パ ー ツ リ ス ト

E-34

ハードトランス HDT-5B Pro

符号	修正年月日	修 正 内 容
△0	—	
△1	2023.11.06	4 頁番号 47 誤記修正
△2	2025.04.16	① 3 頁番号 3・23、4 頁番号 46～54 部品変更および追加 ② 定価改定の実施

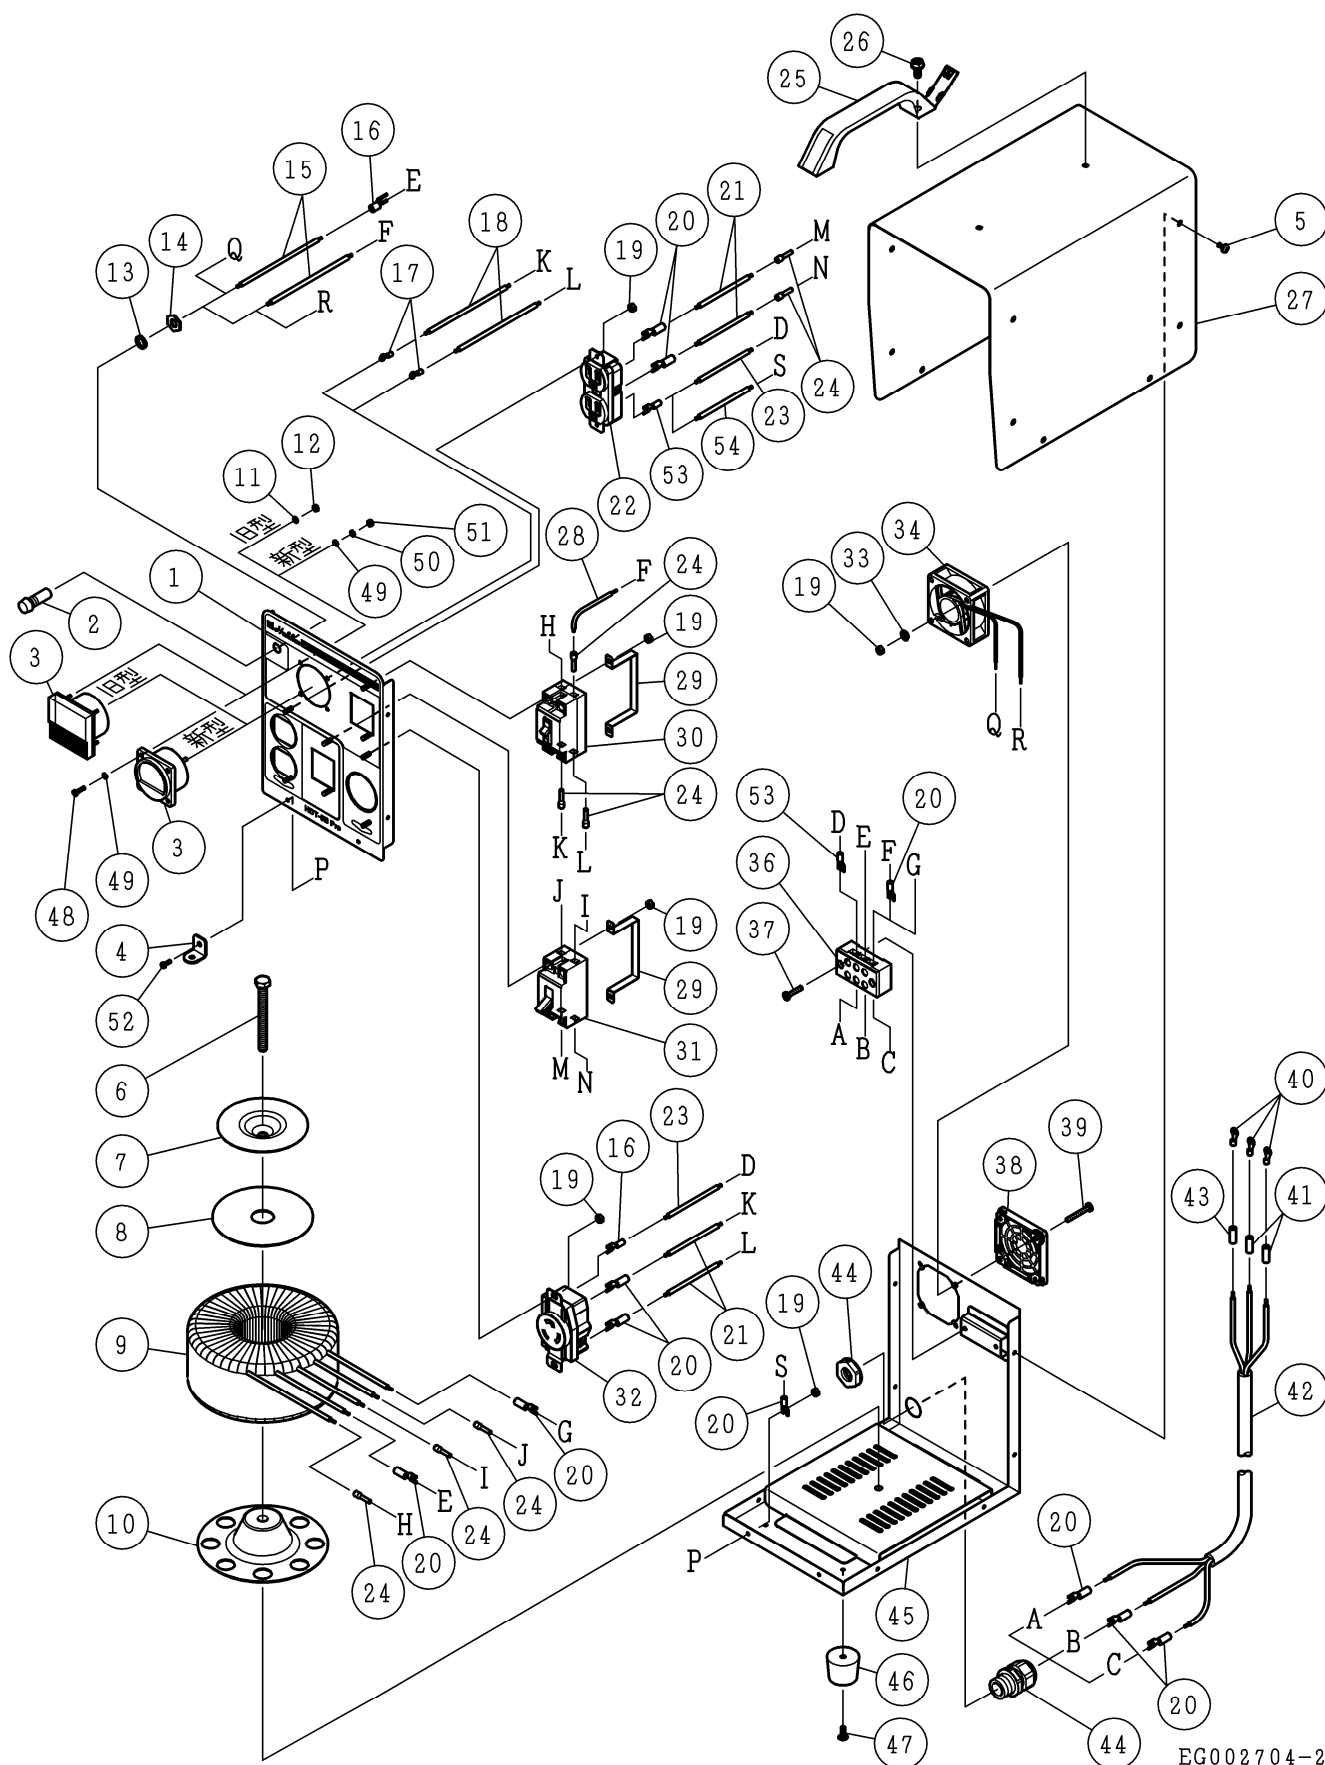
(注1) 番号 3 出力電圧計を新型に交換する際は、番号 17・48～51 とセットで交換してください。

(注2) 番号 23・54 アース線を交換する際は、番号 20・53 とセットで交換してください。また、製造番号 No.0323001 より前のトランスについては、アース線の配線が異なりますので番号 19・20・23・52・53・54 をセットで交換してください。

(注3) 番号 46 ゴム足は新旧で高さが異なります。新型に交換する際は、番号 47 とセットで 4 つすべて交換してください。
